**AVIS RELATIF A LA PROTECTION
CONTRE LES EVENTUELS EFFETS NOCIFS ET NUISANCES
PROVOQUES PAR LES RAYONNEMENTS NON IONISANTS
GENERES PAR DES ANTENNES EMETTRICES STATIONNAIRES**

Commune : CHAUDFONTAINE - Exploitant : PROXIMUS

Référence exploitant : 41BLC_03

Rapport n° 1881 / 2023

Figure 1 : Vue en plan des lieux de séjour et des points de contrôle

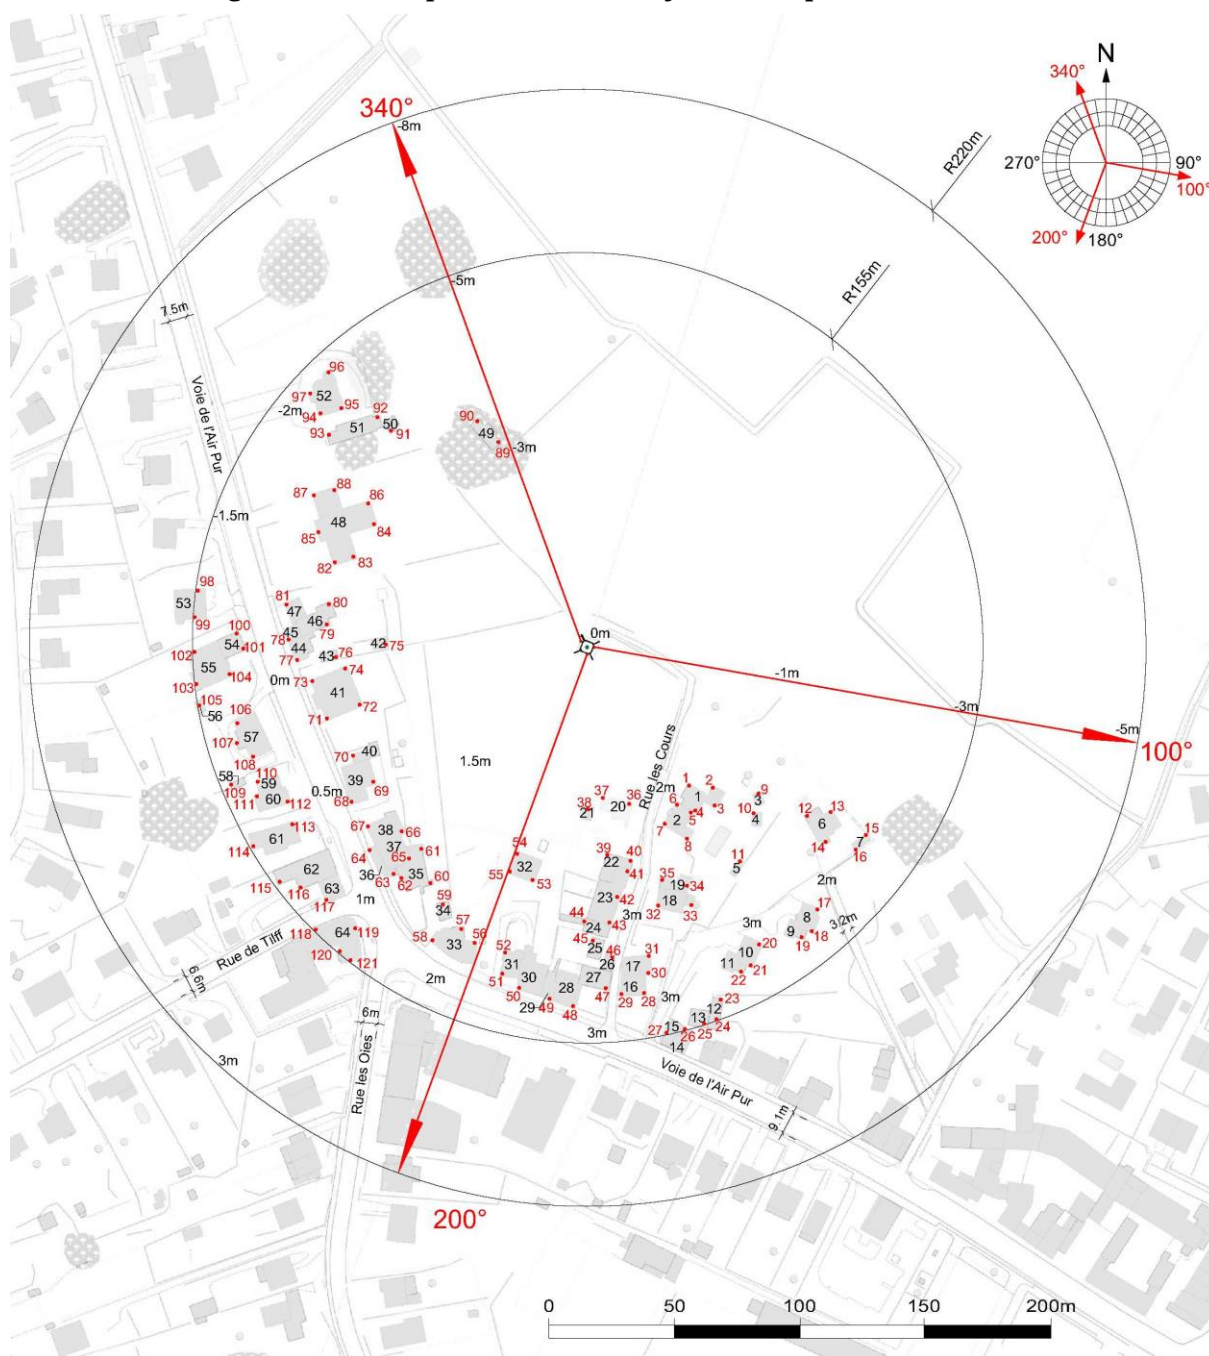
Les fréquences d'émission, la puissance rayonnée par chacune des antennes et leur gain permettent de déterminer le rayon de la zone à analyser. Tout dépassement de la limite par installation est exclu en dehors de cette zone. Le tableau 2 reprend les 35 LS² pour lesquels l'indice d'exposition est le plus élevé. Les différentes colonnes indiquent :

- le numéro du point de contrôle repris sur un des plans de la figure 1;
- le numéro du LS dans lequel se trouve le point de contrôle de la 1^{ère} colonne ;
- l'atténuation d'obstacle prise en compte pour le calcul de l'indice d'exposition dans le LS ;
- le résultat du calcul de l'indice d'exposition.

En ce qui concerne les antennes de l'installation mentionnées dans le tableau 1, la distance maximale à laquelle la limite pourrait être atteinte, à l'extérieur, est égale à 74,7 m. S'il n'y a pas de LS à une distance inférieure, les antennes respectent forcément la limite d'immission.

Dans le cas des LS situés à l'intérieur des bâtiments, une atténuation d'obstacle est prise en compte et il en résulte que la distance maximale à laquelle la limite pourrait être atteinte se réduit à 52,9 m.

Les résultats de l'évaluation décrite au paragraphe 4 indiquent que les antennes émettrices stationnaires de l'installation faisant l'objet du présent avis ne produisent pas, dans un lieu de séjour, un rayonnement électromagnétique maximum supérieur aux limites fixées à l'article 4 du décret.

Figure 2 : Vue en plan des installations d'antennes dans un rayon de 300 mètres autour de l'installation faisant l'objet de la demande d'avis

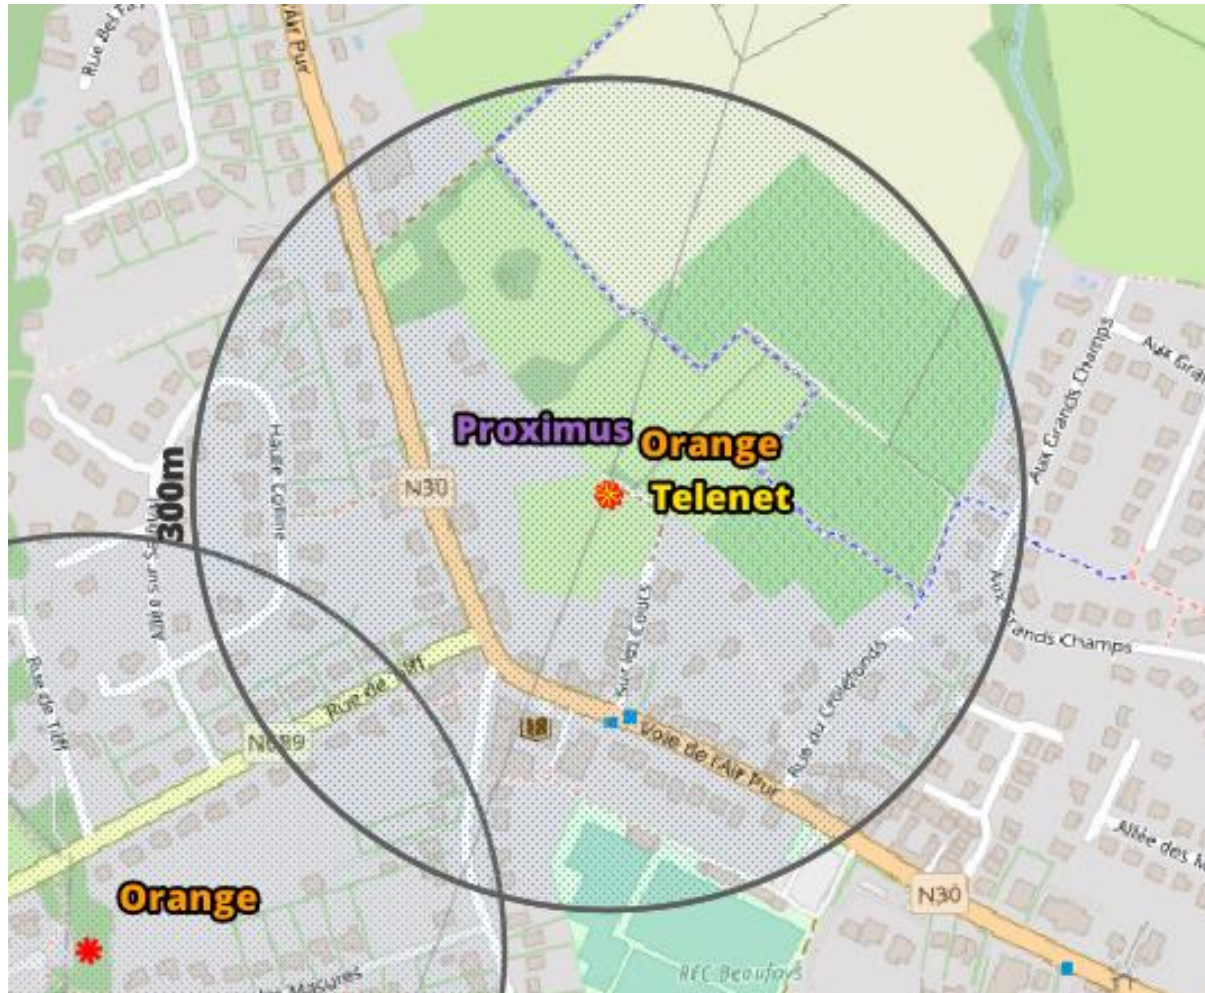
Le plan en projection verticale de la figure 2 indique la localisation des antennes actives éventuelles visées par le décret et situées dans un rayon de 300 mètres autour de l'installation référencée dans le paragraphe 2. Les données de localisation de ces antennes et les avis correspondant sont accessibles via le cadastre en ligne des antennes émettrices stationnaires⁶.

Compte tenu du nombre d'installations localisées dans la figure 2, il apparaît que l'intensité du rayonnement électromagnétique généré, dans les lieux de séjour situés à proximité de l'installation référencée dans le paragraphe 2, par l'ensemble des antennes émettrices stationnaires de l'ensemble des exploitants du même site d'antennes émettrices stationnaires respecte la limite fixée à l'article 4, § 2 du décret.
